**OGGETTO: Procedura di Verifica di Assoggettabilità a VIA, ai sensi dell'art. 10 della L.R. 4/2018 e dell'art. 19 del D.lgs. 152/2006, del progetto denominato "Modifica all'attività di recupero rifiuti speciali non pericolosi svolta presso l'impianto di Via Macchioni n.5/3", presentato da Frantoio Fondovalle s.r.l. localizzato nel comune di Spilamberto (MO) [Fasc. 1311/22/2025] - Risposta a richiesta integrazioni**

risposta alla richiesta di integrazioni di cui all'oggetto pervenuta dal settore AREA VALUTAZIONE IMPATTO AMBIENTALE E AUTORIZZAZIONI della Regione Emilia Romagna in data 08/05/2025.

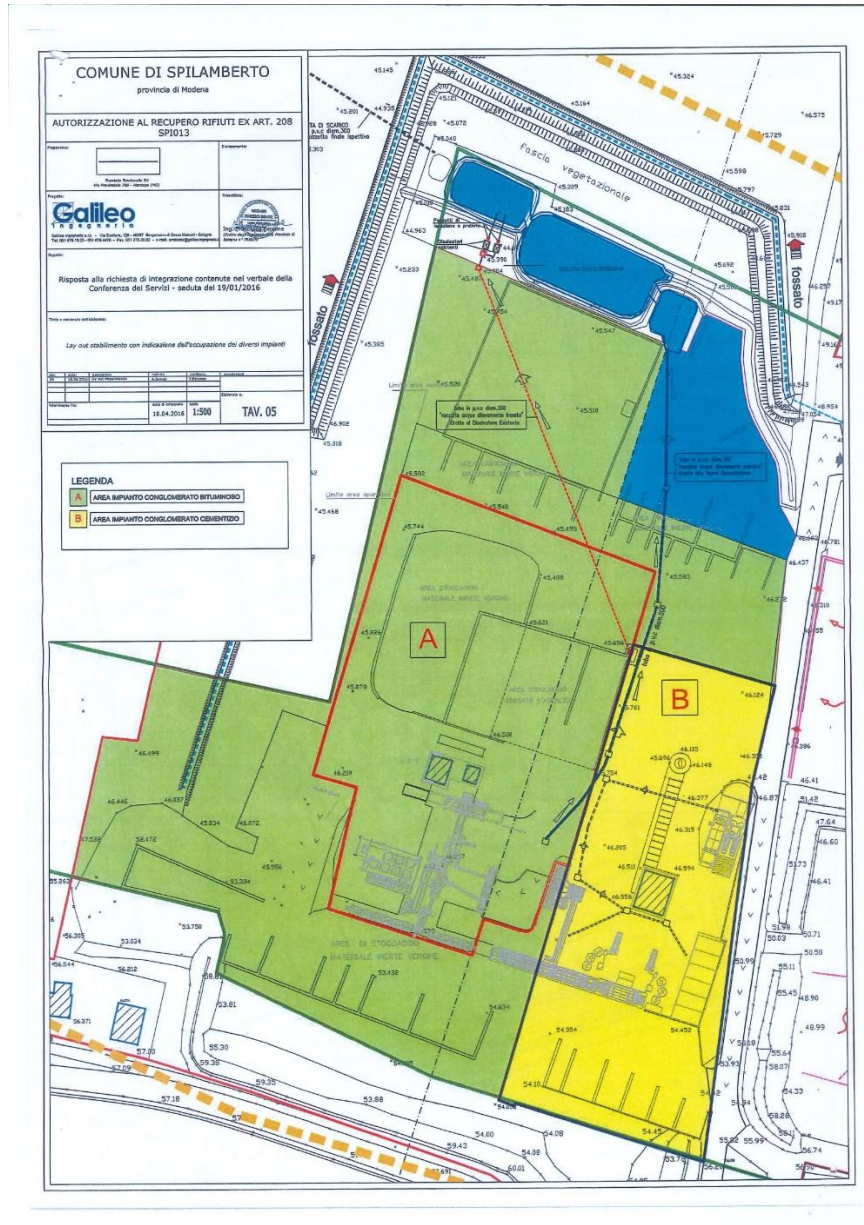
**3. Dovrà essere chiarito il sistema di trattamento delle acque, tenendo presente che anche le acque di dilavamento dei cumuli di granulato di conglomerato bituminoso (zona A1) dovranno essere sottoposte a trattamento come il fresato stoccato in area B...**

-le acque meteoriche di dilavamento dell'area di stoccaggio e lavorazione del rifiuto fresato, sono convogliate nelle capienti vasche di raccolta di cui sopra, previo trattamento con **disoleatori**;

-Il dimensionamento dell'impianto di trattamento, così come da autorizzazione vigente, è stato determinato valutando la portata dei reflui che scaturiscono dal dilavamento delle aree di stoccaggio rifiuti in R13 individuate quali zone A-B-A1 nell'allegata planimetria accompagnatoria, costituito da due disoleatori, uno di capacità di trattamento in continuo pari a 20 l/sec e volume di accumulo pari a 10 mc, e l'altro pari a 45 l/sec con volume di accumulo di 8,9 mc. autorizzati che assolvono appieno a questa funzionalità.

La zona A e B identifica l'area di accumulo e stoccaggio del Fresato di Asfalto depositato in R13, conferito direttamente dai cantieri.

La zona A1 identifica l'area dove la macchina dedicata alla setacciatura del fresato scarica con nastro trasportatore il materiale vagliato nei box allestiti per accumulare, separandole, le due diverse granulometrie di produzione, in attesa di essere certificato come granulato di conglomerato bituminoso, per essere poi spostato o in produzione o destinato alla vendita o accumulato in box esterni all'area adibita ai rifiuti.

Lo scarico in acque superficiali delle acque reflue di dilavamento e delle acque di prima pioggia avviene nel rispetto dei limiti della *Tabella 3 Allegato 5 della parte terza del D.Lgs 152/2006* per lo scarico in acque superficiali.

E' presente un pozzetto di ispezione e di prelievo ai fini dei campioni fiscali, posto immediatamente a monte dello scarico delle acque reflue in acque superficiali le cui analisi quali-quantitative sono effettuate secondo le cadenze previste nell'autorizzazione ed inviate regolarmente all'Arpa.

Stralcio Tav. 03 del 2016 allegata alla pratica AUA da parte di Frantoio Fondovalle srl,

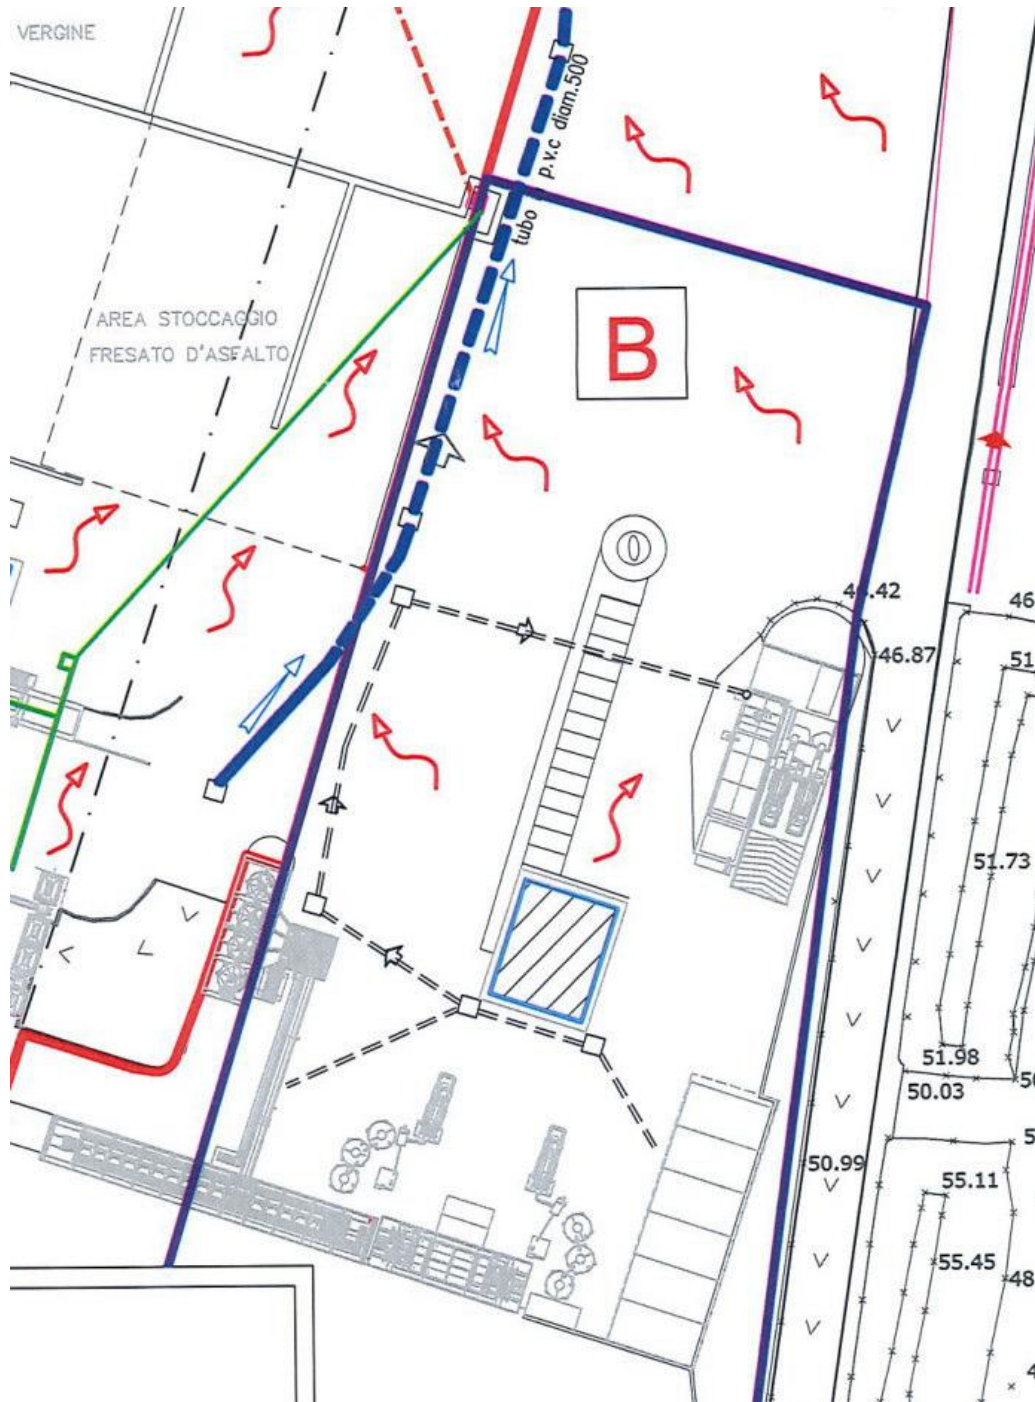
***...inoltre occorrerà specificare le connessioni con le acque provenienti dalle altre attività presenti nel medesimo sito (produzioni di calcestruzzo).***

La tavola 05 allegata alla pratica di cui alla DET-AMB-2016-1778 del 10/06/2016 riporta le tre linee di scarico principali presenti nell'area impiantistica di via Macchioni 5/3 e 5/2

- Linea rossa di raccolta area rifiuti
- Linea blu di raccolta acque superficiali cortilive

- Linea doppio tratteggio raccolta acque industriali area sud dell'impianto reimmesse nel ciclo produttivo

con indicato il sistema di scarico e/o raccolta acque autorizzato.
